原子力科学研究所における  
核燃料物質使用変更許可申請の予定について

# JRR-3の核燃料物質使用変更許可申請 について

# 廃棄物安全試験施設における 核燃料物質の使用の変更許可申請について

# バックエンド研究施設の 核燃料物質使用変更許可申請について

## 2. 変更の概要

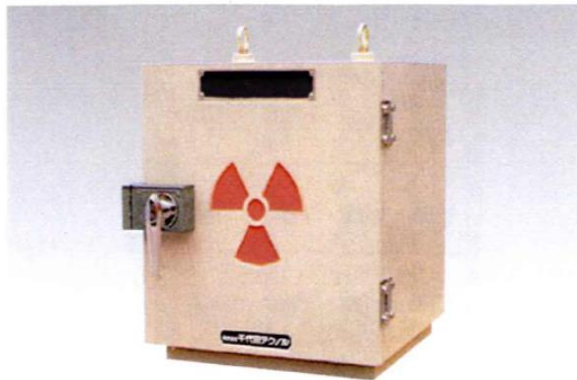
- ① 中性子散乱実験用貯蔵箱の仕様変更に伴い、遮へい評価の変更及び容量の変更
- ② 中性子散乱実験用貯蔵箱の施錠管理

### 仕様変更前

この貯蔵庫は、内部には引出しはなく、フリースペースとなっており、内壁は塩ビ5mmをライニングしてあります。

カタログNo	J0103001	J0103002
外形寸法	400(W) × 400(D) × 400(H)mm	400(W) × 400(D) × 400(H)mm
内形寸法	340(W) × 340(D) × 340(H)mm	360(W) × 360(D) × 360(H)mm
鉛厚	20mm	10mm
重量	250kg	170kg

### 仕様変更後

この貯蔵庫は、内部には引出しはなく、フリースペースとなっており、内壁は塩ビ3mmをライニングしてあります。

カタログNo	J0103001	J0103002
外形寸法	400(W) × 400(D) × 400(H)mm	400(W) × 400(D) × 400(H)mm
内形寸法	336(W) × 339(D) × 336(H)mm	356(W) × 359(D) × 356(H)mm
鉛厚	20mm	10mm
重量	250kg	170kg

管理区域境界の計算条件及び計算結果について（実験利用棟）

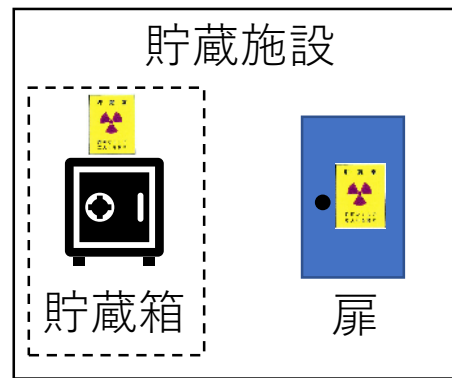
変更前				変更後			
厚さ(cm)	材質	実効線量当量率 ( $\mu\text{Sv/h}$ )	3月あたりの 実効線量 ( $\text{mSv/3月}$ )	厚さ(cm)	材質	実効線量当量率 ( $\mu\text{Sv/h}$ )	3月あたりの 実効線量 ( $\text{mSv/3月}$ )
	塩化ビニル 鉛 鋼板 コンクリート void	$3.9 \times 10^{-1}$	$2.0 \times 10^{-1}$		鉛 コンクリート void	$4.9 \times 10^{-1}$	$2.5 \times 10^{-1}$

\* 計算条件を見直し、塩化ビニル及び鋼板を除外した保守的な計算条件に変更。

実験利用棟の管理区域境界が $0.25\text{mSv/3月}$

線量告示で定める  
 $1.3\text{mSv/3月}$ を超えない。

## (1) 1F燃料デブリ分析の追加②

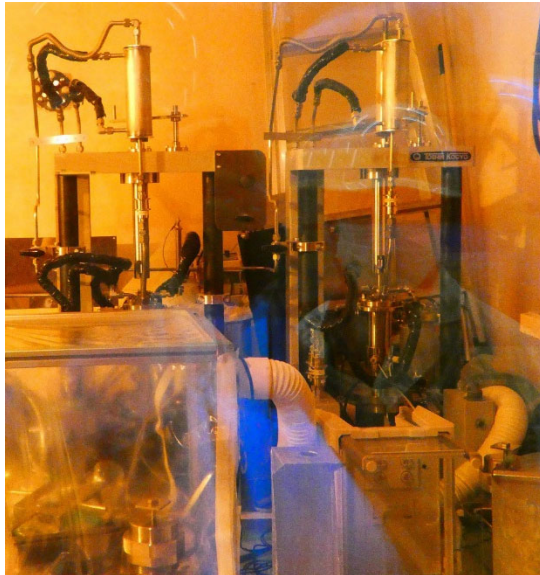
1F燃料デブリ数十g(数百 GBq)

(使用済燃料として取扱い、既許可の「使用済燃料の小試料」取扱数量を超えないよう管理する。)

No.1セル～No.5セル

溶解試験(硝酸溶液を用いて1F燃料デブリを溶解する。)

腐食試験(1F燃料デブリ溶液を用いて鋼材等を腐食させる。)

照射腐食試験装置(左)及び  
応力腐食割れ試験装置(右)

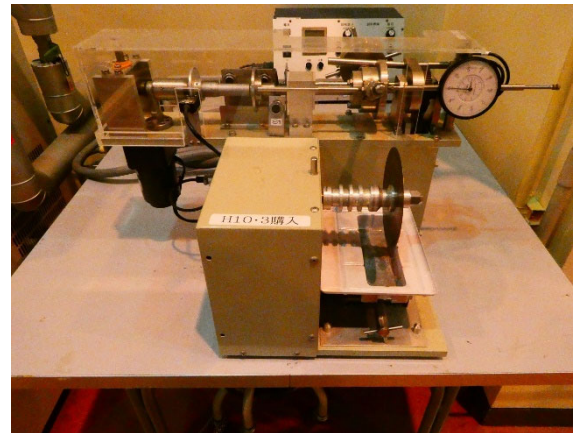
- 平成13年にNo.3セルに設置した切断機、照射腐食試験装置及び応力腐食割れ試験装置を用いた試験が終了したため装置の解体撤去を行う。

見直し後

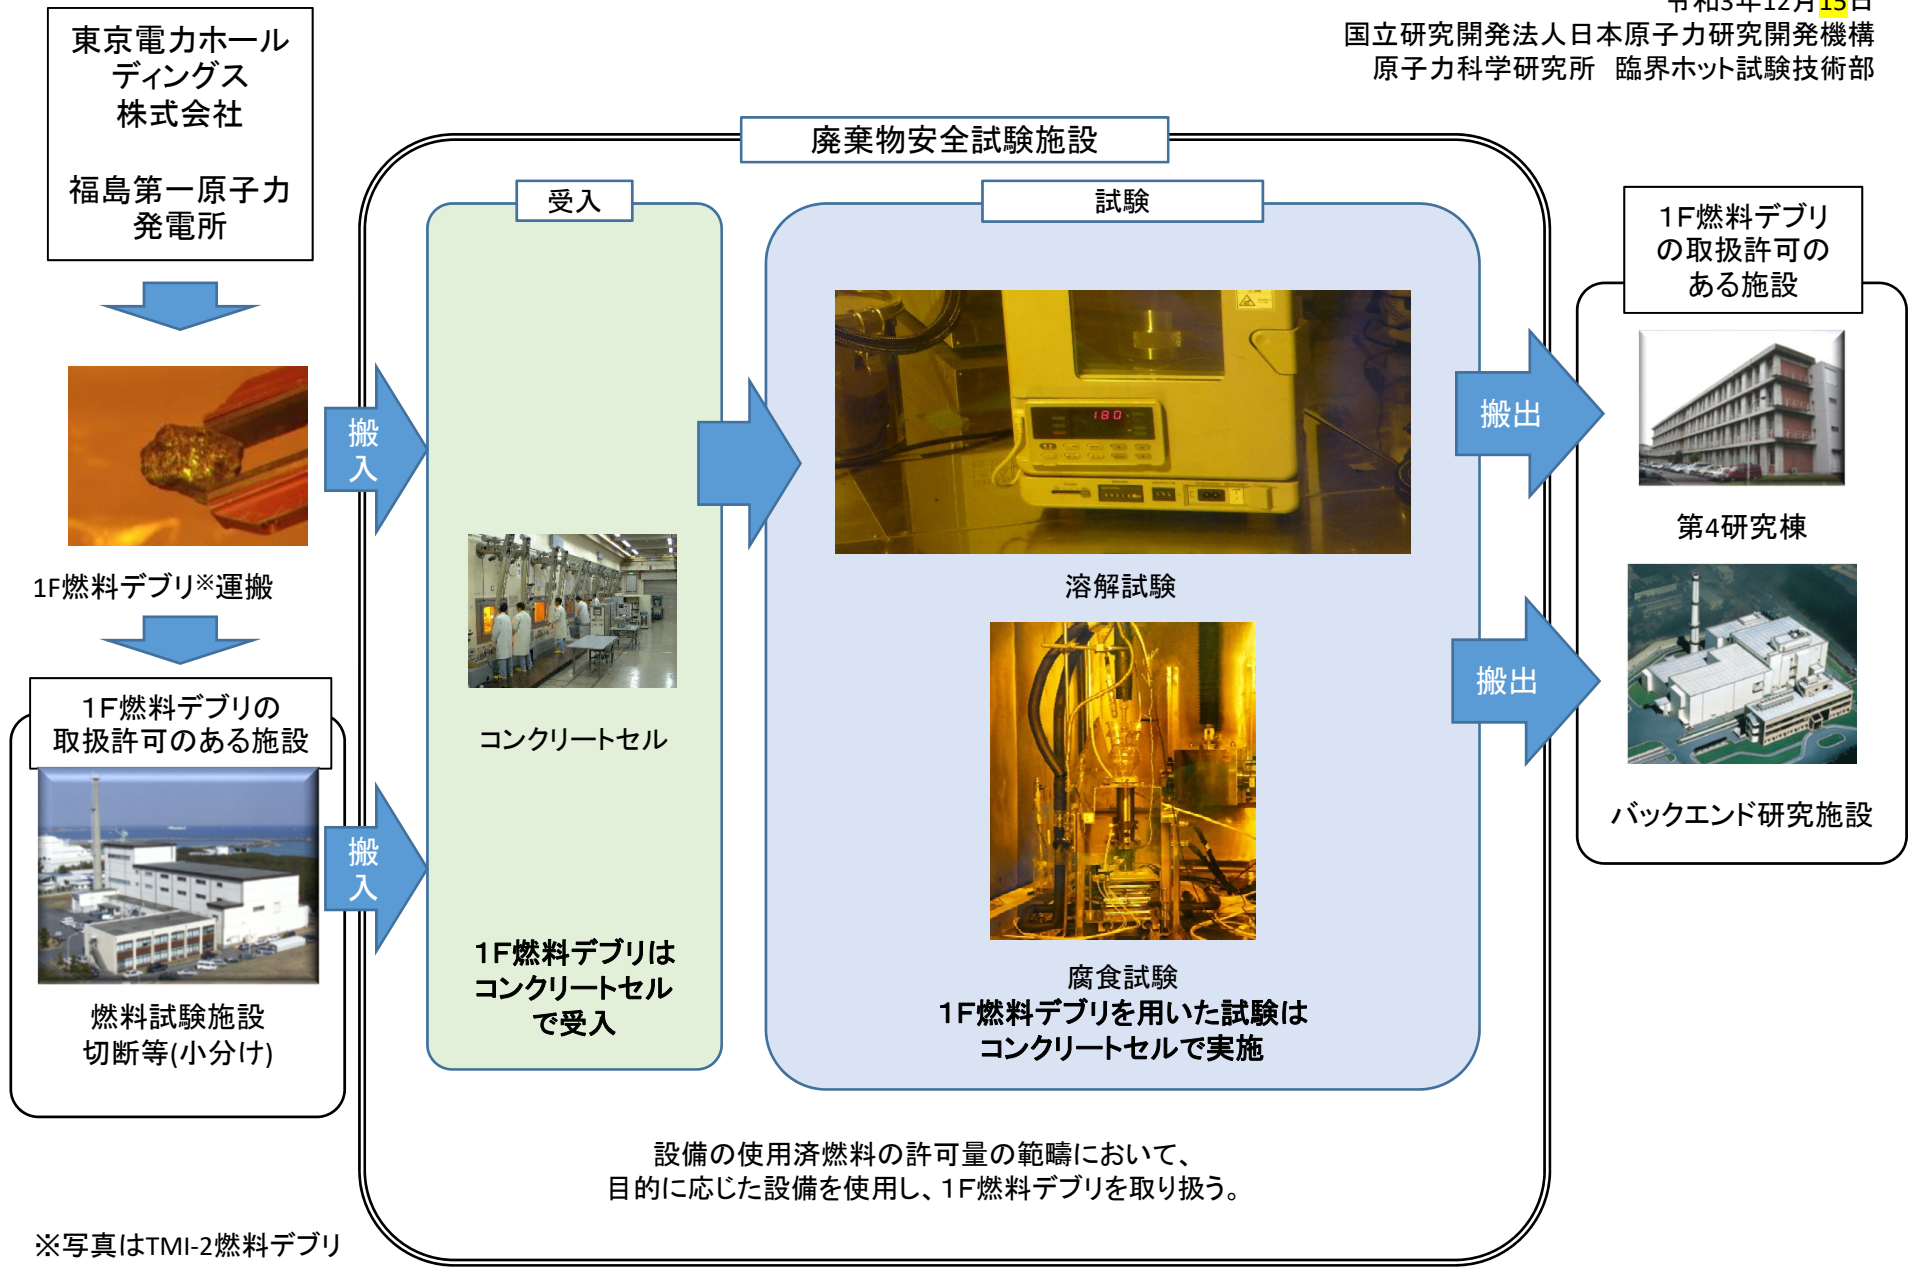
1F燃料デブリの許可を得る上で放射線管理区域の区分について見直しを行い、区分の変更及び添付書類1への取込みを行う。

区 域	階	室 名
人が常時立ち入る区域で汚染の生じる恐れはほとんどなく、 <u>最大 20 <math>\mu</math> Sv/h の線量当量率の可能性</u> がある区域	1 階	更衣室 (I、II)、操作室、測定室、 <u>試料準備室、暗室、マニプレータメンテナンス室、倉庫</u>
人が一時的に立ち入る区域で作業により一時的に汚染の恐れがあり、 <u>20~200 <math>\mu</math> Sv/h の線量当量率の可能性</u> がある区域	地 階 1 階 2 階	ホット機械室、サンプリング室 <u>サービスエリア、試料処理室、ホットモックアップ室、<math>\beta</math> <math>\gamma</math>アイソレーションルーム、<math>\alpha</math> 準備室、<math>\alpha</math> <math>\gamma</math>アイソレーションルーム、ホット化学実験室、化学分析室</u> セル天井部、廃棄物保管室
汚染の封じ込めと被ばく防止のため、人が立ち入らないことを原則とする区域であり、 <u>200 <math>\mu</math> Sv/h 以上の線量当量率の可能性</u> がある区域	地 階 1 階	中レベル廃液貯槽室 高レベル廃液貯槽室 No. 1 ~ No. 5 セル及び鉛セル

区 域	階	室 名
人が常時立ち入る区域で汚染の生じるおそれはほとんどない区域、 <u>又は 25 <math>\mu</math> Sv/h 以下の線量当量率となる区域</u>	1 階 2 階	更衣室 (I、II)、操作室、測定室、 <u>試料準備室、暗室、マニプレータメンテナンス室、倉庫、サービスエリア、試料処理室、ホットモックアップ室、化学分析室</u> セル天井部
人が一時的に立ち入る区域で作業により一時的に汚染のおそれがある区域、 <u>又は 25~200 <math>\mu</math> Sv/h の線量当量率の可能性</u> がある区域	地 階 1 階 2 階	ホット機械室、サンプリング室 $\beta$ $\gamma$ アイソレーションルーム、 $\alpha$ 準備室、 $\alpha$ $\gamma$ アイソレーションルーム、ホット化学実験室 廃棄物保管室、メンテナンスボックス
汚染の封じ込めと被ばく防止のため、人が立ち入らないことを原則とする区域、 <u>又は 200 <math>\mu</math> Sv/h 以上の線量当量率の可能性</u> がある区域	地 階 1 階	中レベル廃液貯槽室 高レベル廃液貯槽室 No. 1 ~ No. 5 セル及び鉛セル
